[改善箇所説明図] ③

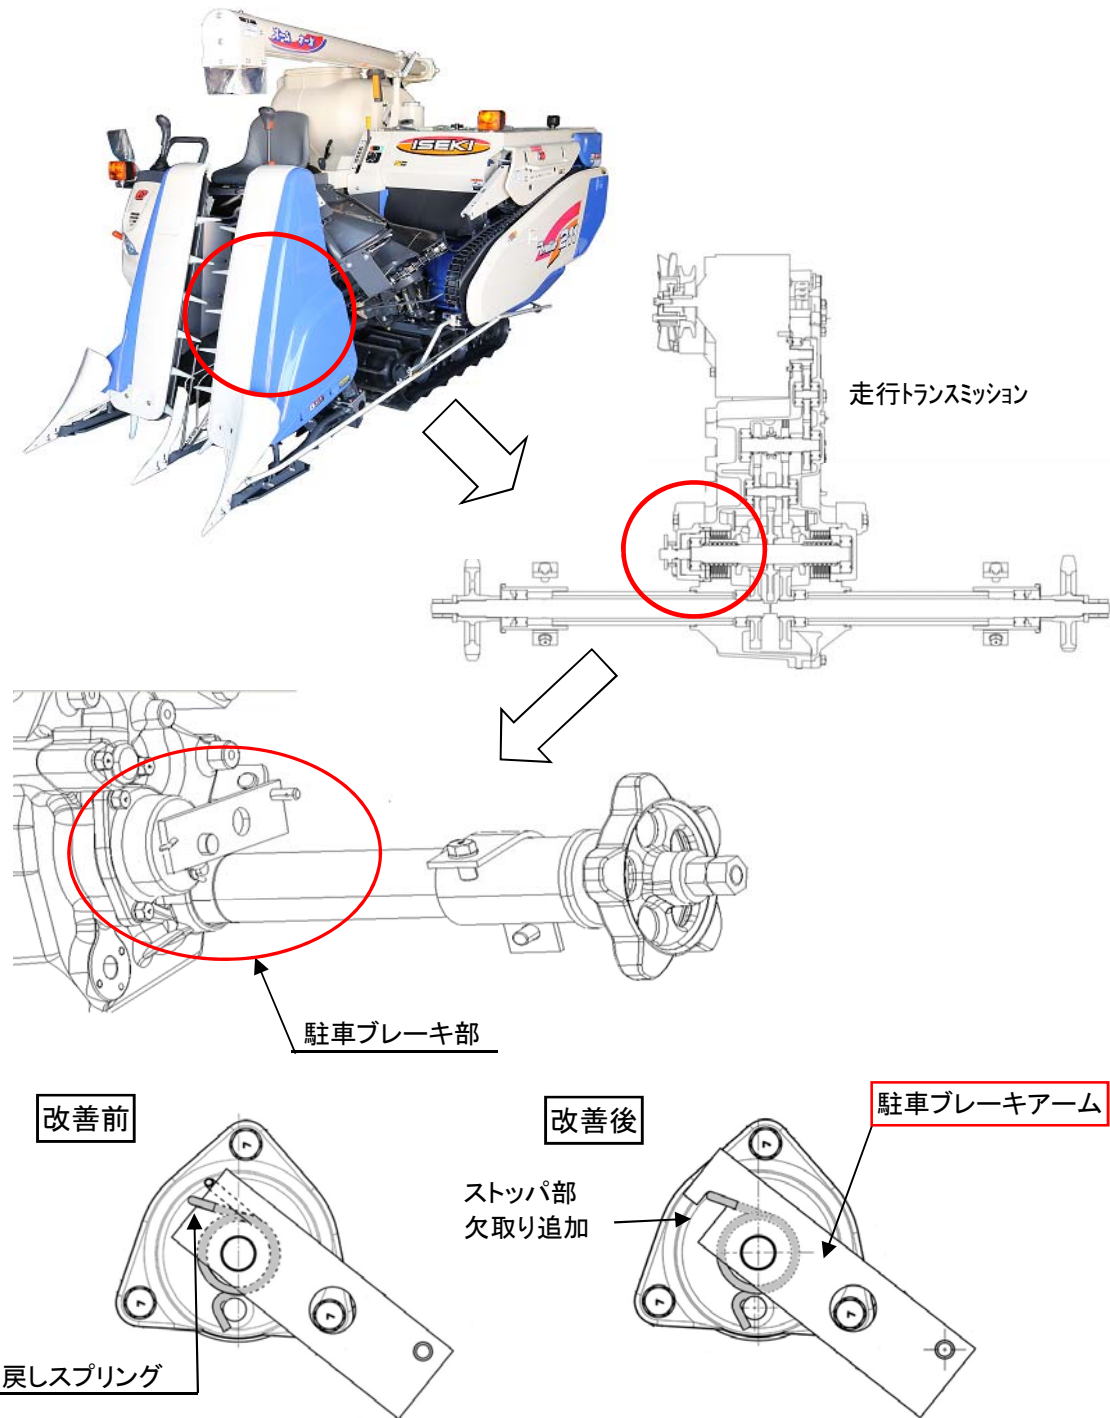
不具合発生箇所

刈取脱穀作業車の駐車ブレーキにおいて、駐車ブレーキを作動させるブレーキアームに取り付けられている戻しスプリングの固定位置が不適切なため、駐車ブレーキを解除する際の戻し力が低いものがある。そのため、最悪の場合、駐車ブレーキが引きずるおそれがある。

全車両、駐車ブレーキアームを対策品に交換する。

駐車ブレーキアームの形状により識別する。
